Release Ankündigung: Konfigurations-Software

liberoCONFIG & SmartStart Version 2021.11.2.0

2.1.1 Neue Option für "Inspektionsbereich" hinzugefügt für LIBERO Cx BLE v9.14

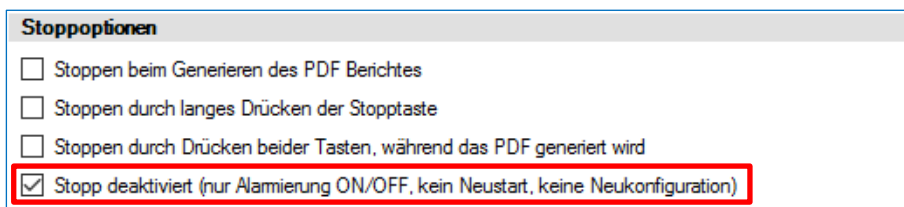
Für Anwendungen mit mehreren Alarming ON/OFF -Perioden gibt es einen neuen Auswertungsbereich "Nur letzte Alarming ON -Periode - Alle Daten in Grafik", die den Fokus der Alarmstatistik nur auf die letzte Alarming ON -Periode legt, während die Grafik der Aufzeichnungsergebnisse im PDF-Bericht alle Alarming ON -Perioden seit dem letzten Start des Loggers anzeigt.
